Tieturvallisuusarviointi Raportti

Hanke	VT12 Lahden eteläinen kehätie, Tiesuunnitelman muutos D, Nikulan eritasoliittymä, Lahti
Tilaaaja	Ari Puhakka, Uudenmaan ELY-keskus
Suunnittelija	Rauno Tuominen / Sito Oy
Tarkastaja	Hanna Reihe (päävastuullinen), Jukka Räsänen, Marika Leppäniemi / Ramboll Finland Oy
Tarkastusaika	29–30.6.2017
Suunnittelijan vastineet	4.7.2017
Käsittelykokous	9.8.2017

Pvm	30.06.2017
Viite	VT12 Lahden eteläinen kehätie, Nikulan eritasoliittymä, TS

1. Keskikaistan ylityspaikka

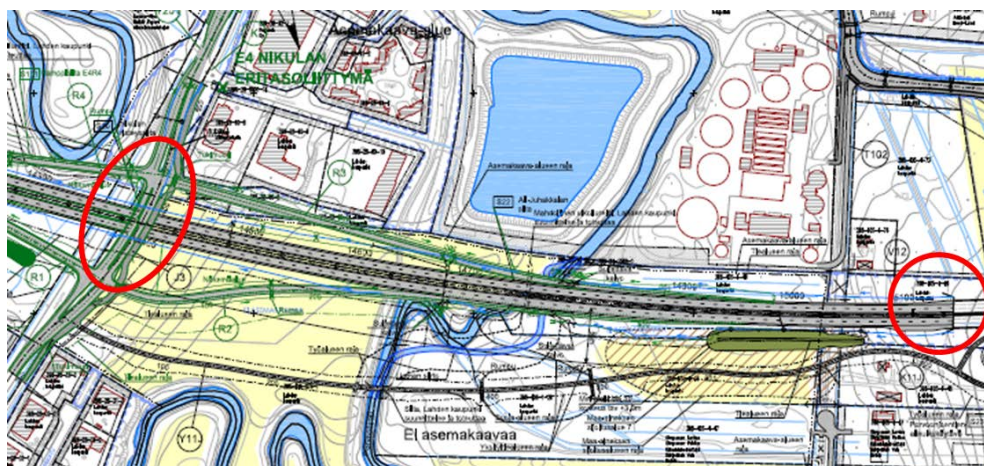
Tiesuunnitelmassa ei ole esitetty keskialueen ylityspaikkaa tunnelin suuaukon läheisyydessä. Ylityspaikka on tarpeellinen erityisesti hätä- ja poikkeustilanteissa tai huoltotilanteissa, joissa toinen tunneli on suljettu ja liikenne johdetaan kaksisuuntaisena yhteen tunneliin.

Suunnittelijan vastine 3.7.2017: Asia on tiedostettu ja se on esitetty liikenteenhallinnan suunnitelmissa. Kaksisuuntaista liikennettä ei tunneliputkessa sallita.

Käsittelykokouksen päätös: Lisätään keskialueen ylityspaikka karttaan.

1. Valo-ohjattu suojatie ja pyörätien jatke

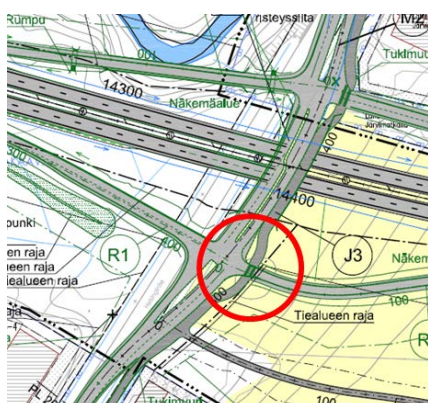
Eteläisen ramppiliittymän valo-ohjaus on ehdotettu toteutettavan kolmivaiheisena. Tällöin oikealle kääntyvät ajoneuvot sekä ramppia ylittävät jalankulkijat ja pyöräilijät ovat samassa vaiheessa. Samanaikaisuus lisää konfliktiriskiä moottoriajoneuvojen sekä jalankulkijoiden ja pyöräilijöiden välillä. Kuljettajan voi olla vaikea huomata etenkin samasta suunnasta (etelästä) kovalla vauhdilla tulevia pyöräilijöitä kääntymistilanteessa rampille kiihdyttäessään.

Suunnittelijan vastine 3.7.2017: Jalankulku- ja pyöräilytien muotoilulla on pyritty ehkäisemään asiaa ja sitä voidaan vielä tarkentaa rakennussuunnitelussa. Samoin voidaan pohtia vielä tarkemmin liikennevalo-ohjauksen vaiheistusta.

Käsittelykokouksen päätös: Edetään suunnittelijan vastineen mukaan.

2. Helsingintiellä (mt 140) olevat linja-autopysäkit ja suojatie

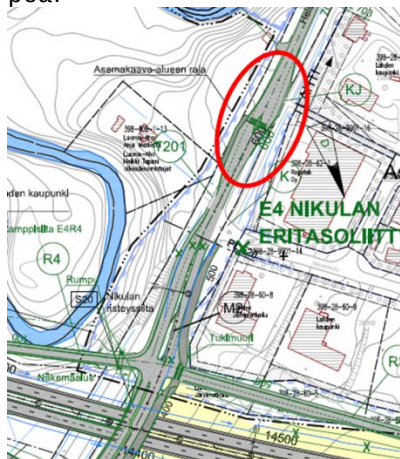
Linja-autopysäkkien sijoittelu ei ole optimaalinen erityisesti jalankulkijoille. Suojatie sijaitsee pysäkin alkuvuisteen kohdalla ja idänpuoleisen pysäkin odotustila on liian kaipa.

Suunnittelijan vastine 3.7.2017: Lahden suunnan pysäkki on suunniteltu nykyiselle paikalleen ja nykyistä vastaavalla piennarodotustilalla. Sen siirtäminen pohjoisemmaksi ei ole mahdollista laskematta vieressä kulkevan jalankulku- ja pyörätien tasausta reilusti. Pysäkin uutta sijoitusta voitaisiin harkita tiesuunnitelman alueen ulkopuolelle pohjoisemmaksi joukkoliikennesuunnittelun niin salliessa.

Etelään kulkusuunnan linja-autopysäkin siirtäminen etelämmäksi ei ole mahdollista seuraavan tonttiliittymän ja sen jälkeisen ramppiliittymän kääntymiskaistan takia.

Käsittelykokouksen päätös: Edetään suunnittelijan vastineen mukaan.

3. Pohjoinen ja eteläinen ramppiliittymä

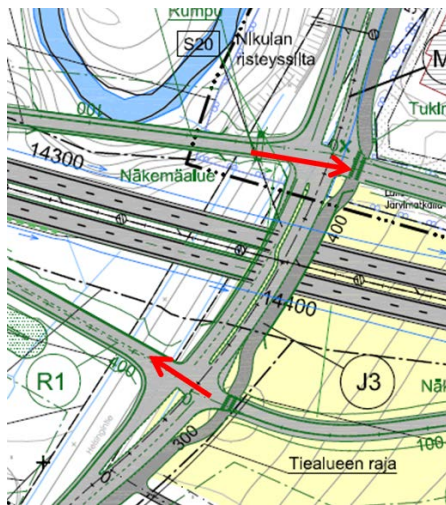
Erityisesti niissä tilanteissa, kun liikennevalot eivät ole käytössä, ramppien R1 ja R3 suulle tulee asettaa kielletty ajosuunta -merkit väärään suuntaan ajamisen ehkäisemiseksi. Merkit asennetaan molemmiin puolin ramppeja. Merkit on hyvä toistaa noin 50 metrin etäisyydellä. Merkkien vaikutus korostuu etenkin silloin, kun liikennevalot eivät ole toiminnassa.

Suunnittelijan vastine 3.7.2017: Asia ratkaistaan rakennussuunnittelun yhteydessä.

Käsittelykokouksen päätös: Edetään suunnittelijan vastineen mukaan.

1. Liittymäsaareke liittymän eteläpuolella

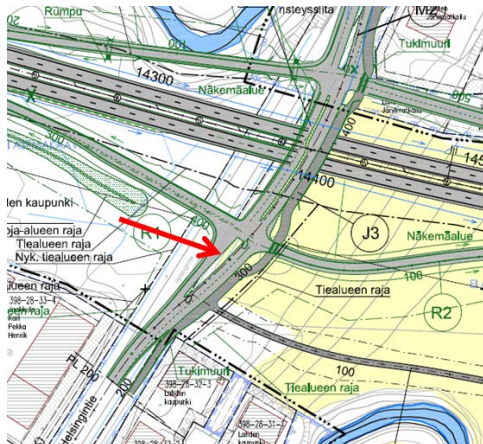
Etelästä tultaessa on tiukka sivuttaissiirtymä ennen liittymää nopeusrajoituksella 50 km/h. Hahmottamisen helpottamiseksi ja optisen ohjaavuuden parantamiseksi liittymäsaareke kannattaisi aloittaa hieman etelämpää.

Suunnittelijan vastine 3.7.2017: Saarekkeen jatkamista etelämmäksi voidaan käsitellä rakennussuunnitelmavaiheessa, kun liikennealueen mahdollinen laajentaminen jalankulku- ja pyörätien tukimuurin kohdalla ratkeaa yhteistyössä Lahden kaupungin kanssa.

Käsittelykokouksen päätös: Edetään suunnittelijan vastineen mukaan.

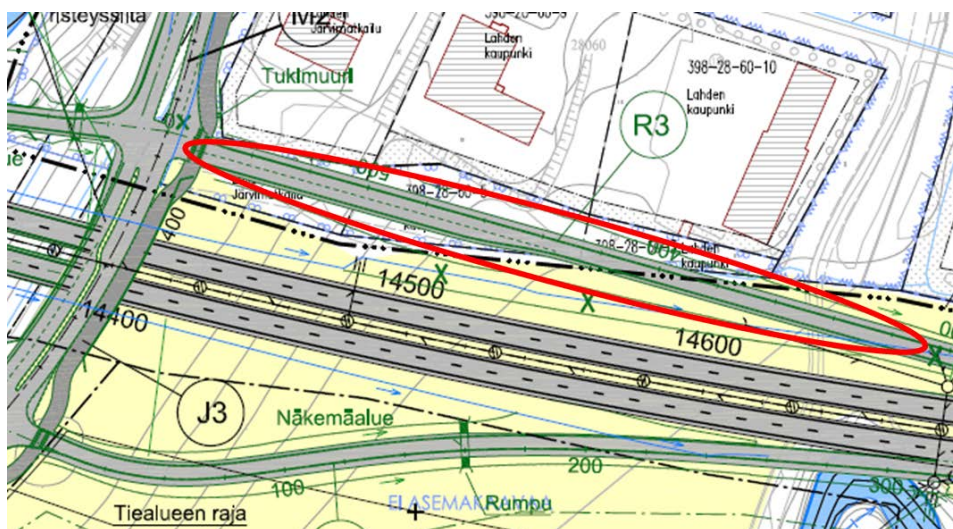
2. Ajonepeuksien hillitseminen rampilla poistuttaessa valtatieltä 12
Rampin geometria on suora eikä siinä ole jarrutuskaarta. Rampilla on huolehdittava, että moottoriajoneuvojen nopeus laskee riittävästi ennen eritasoliittymän pohjoispään suojatietä, jotta ajoneuvon pysäyttäminen suojatien eteen onnistuu helposti myös silloin, kun liikennevalot eivät ole toiminnassa.

Suunnittelijan vastine 3.7.2017: Rampin geometria on ohjeiden mukainen ja sen linjausta rajoittaa asemakaavan liikennealue. Ramppi on nouseva, joka hidastaa nopeuksia luonnollisesti ja ennen suojatietä on riittävä tasanne suojatien havaitsemiseksi.

Käsittelykokouksen päätös: Edetään suunnittelijan vastineen mukaan.

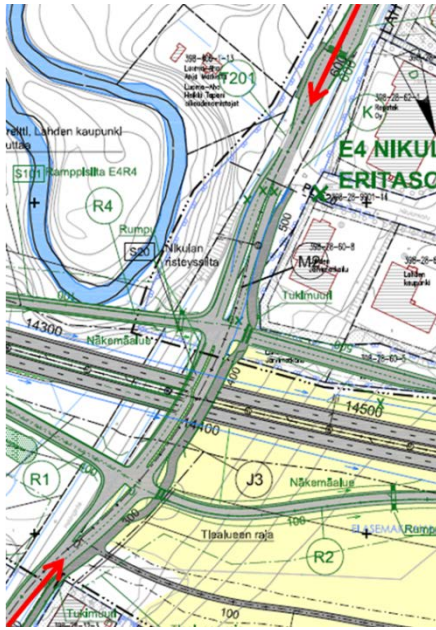
3. Viitoitus maantiellä 140 Nikulan eritasoliittymän pohjois- ja eteläpuolella
Opastusmerkkien selkeä sijoittelu lisää liikenneturvallisuutta ja liikenteen sujuvuutta sekä vähentää turhia kaistanvaihtoja. Opastusmerkkien sijoittelussa tulee huomioida, että opastus on yksiselitteinen Nikulan eritasoliittymän pohjoispuolelta valtatielle 12 kääntyville. Suunnistustaulujen tulee sijaitse siten, että opastus ei aiheuta turhia kaistanvaihtoja linja-autopysäkin kohdalla pohjoisesta ramppiliittymästä oikealle kääntyville (rampille R4 valtatielle 12 länteen). Lisäksi opastuksen tulee olla selkeä suoraan meneville, jotka kääntyvät eteläisestä ramppiliittymästä vasemmalle (rampille R2 valtatielle 12 itään), ettei väärään suuntaan ajamisriskiä muodostu rampille R3.

Myös eritasoliittymän eteläpuolen suunnistustaulujen sijoittelussa tulee huomioida yksiselitteisyys ja selkeys siten, että kääntyminen oikealle (rampille R2 valtatielle 12 itään) eteläisestä ramppiliittymästä ja kääntyminen vasemmalle (rampille R4 valtatielle 12 länteen) pohjoisesta ramppiliittymästä on turvallista ja selkeää, eikä väärään suuntaan ajamisriskiä muodostu rampille R1.

Suunnittelijan vastine 4.7.2017: Asia tarkentuu rakennussuunnitelman yhteydessä ja esitetyt asiat otetaan siinä huomioon.

Käsittelykokouksen päätös: Edetään suunnittelijan vastineen mukaan.

4. Viitoitus maantiellä 140 pohjoisesta itään

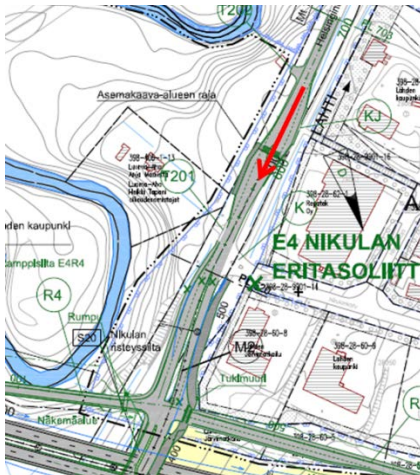
Nikulan eritasoliittymän pohjoispuolella maantiellä 140 on paljon huomioitavaa (paljon opasteita, suojatie, linja-autopysäkit, valo-ohjaus jne.) lyhyellä matkalla, minkä vuoksi nopeusrajoitus 50 km/h on korkein mahdollinen rajoitus kohdalle.

Linja-autopysäkin ja rampille kääntyvän kaistan sijainti erittäin lähekkäin saattaa olla ajoneuvon kuljettajalle harhaanjohtava. Konflikteja voi aiheutua erityisesti linja-auton siirtymässä pysäkillä ajoradalle, jos rampille on kääntymässä kuljettaja, jolle liikenneympäristö ei ole ennestään tuttu. Eritasoliittymän viitoituksessa on opasteiden ja taulujen sijoittelussa huomioitava, etteivät ajoneuvot erkaannu vahingossa liian aikaisin linja-autopysäkillä ollessaan kääntymässä oikealle valtatielle 12 (länteen).

Suunnittelijan vastine 4.7.2017: Asia otetaan huomioon rakennussuunnittelussa.

Käsittelykokouksen päätös: Edetään suunnittelijan vastineen mukaan.

5. Nikulan eritasoliittymä, sillan kaide

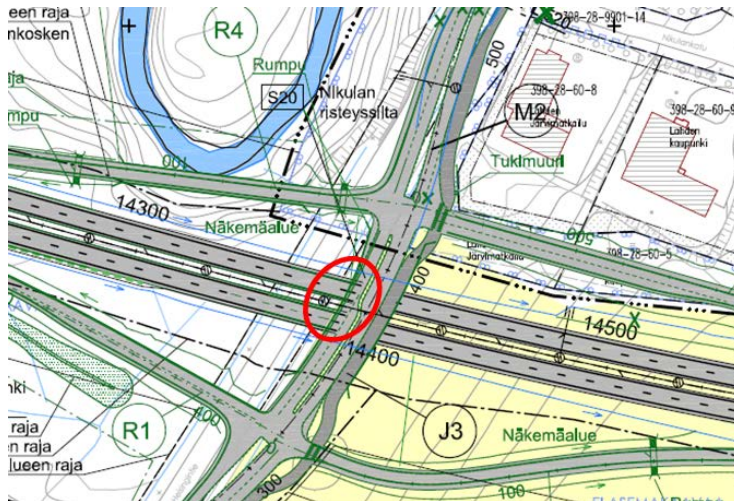
Jatkosuunnittelussa ja kaiteiden sijoittelussa tulee varmistua, ettei sillan kaide aiheuta näkemäongelmaa rampilta R1 kääntyville ajoneuvoille.

Suunnittelijan vastine 4.7.2017: Asia tarkennetaan rakennussuunnittelussa.

Käsittelykokouksen päätös: Edetään suunnittelijan vastineen mukaan.

1. Vesistösiltojen kansien jäätyminen

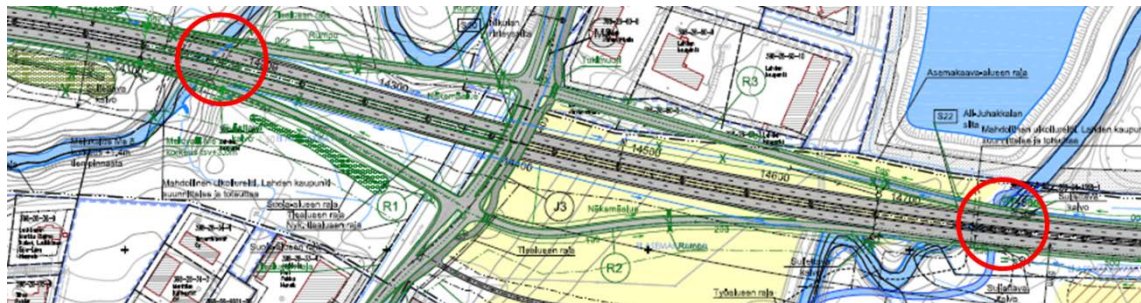
Syksyisin ja talvisin lämpötilanvaihtelut saattavat aiheuttaa sillan kannen jäätymistä muun tien ollessa sulaa. Muusta tieympäristöstä poikkeava jäätymisaltis liukas kohta voi aiheuttaa vaaratilanteen kaistaa vaihdettaessa. Liukkaus on erityisen vaarallista liittymis- ja erkanemistilanteissa rampeille.

Suunnittelijan vastine 4.7.2017: Siltojen paikat ovat määrättyneet jokien nykyisestä sijainnista ja niitä ei voida siirtää. Rampit on suunniteltu kustannus- ja toteutettavuussyistä mahdollisimman lyhyiksi, jolloin erkaneminen ja liittyminen tapahtuu sillan kohdalla. Liittymis- ja erkanemisalueet ovat ohjeiden mukaiset. Jos käytön aikana ilmenee ongelmia liukkauden osalta, voidaan niitä ehkäistä kunnossapidon avulla.

Käsittelykokouksen päätös: Edetään suunnittelijan vastineen mukaan.

2. Suunnittelualueella sijaitsevat nykyiset runkopuut ja muu kasvillisuus

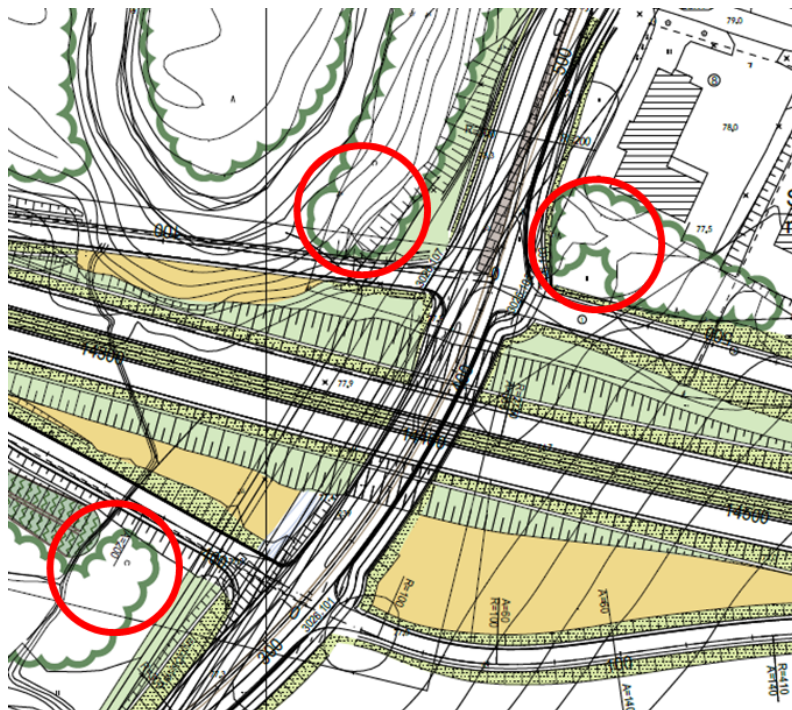
Säilytettävän puuston ja muun kasvillisuuden osalta tulee varmistaa, ettei suoja-alueelle jää runkopuita tai muita törmäysvaarallisia esteitä. Lisäksi kunnossapidon keinoin tulee huolehtia, että näkemäesteitä tai törmäysvaarallisia kohteita ei pääse muodostumaan.

Suunnittelijan vastine 4.7.2017: Istutusten yksityiskohdat tarkentuvat rakennussuunnitelmassa.

Käsittelykokouksen päätös: Edetään suunnittelijan vastineen mukaan.

3. Viitoitus ja opastus

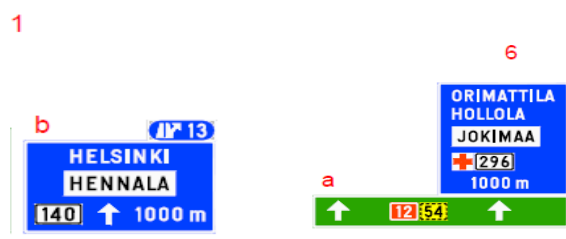
Miksi suunnistustauluissa 1b, 2b ja 3b ei ole opastettu Lahteen/Orimattilaan menevää liikennettä? Miksi suunnistustaulussa 6b, 7 ja 8 ei niin ikään ole opastettu Lahteen/Orimattilaan menevää liikennettä? Miksi suunnistustauluissa 20 ja 21b ei ole opastettu Helsinkiin menevää liikennettä? Tapahtuuko kohteisiin opastus muita reittejä pitkin?

Selkeä ja yhdenmukainen opastus auttaa autoilijaa valitsemaan oikean reitin määrän-päähän. Hyvin toteutettu opastus vähentää äkkinäisten kaistanvaihtojen aiheuttamaa konfliktiriskiä.

Suunnittelijan vastine 4.7.2017: Orimattila on opastettu Okeroisten eritasoliittymässä ja Lahti Launeen liittymässä. Ne voidaan tarvittaessa lisätä näihin opasteisiin. Maantietä 140 etelästä tullessa Helsinki on opastettu maantien 296 kautta. Viitoituskohteet tarkentuvat rakennussuunnitelmassa.

Käsittelykokouksen päätös: Edetään suunnittelijan vastineen mukaan.
